(参考資料1)

点検結果(事例)

○スケール

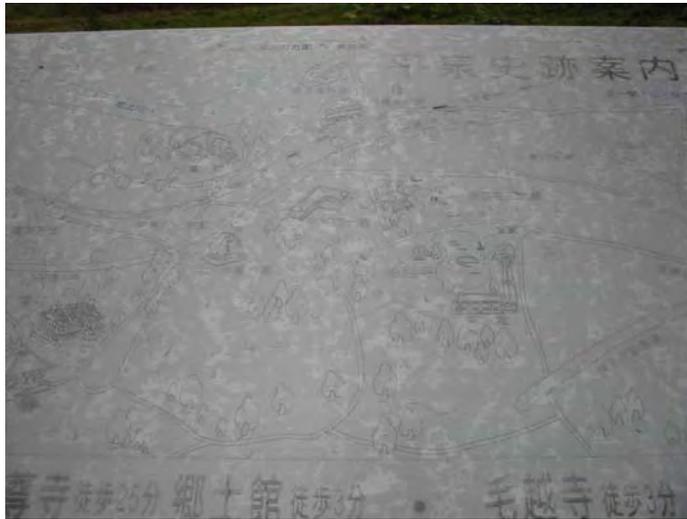
文字が小さく、読み取りづらい。
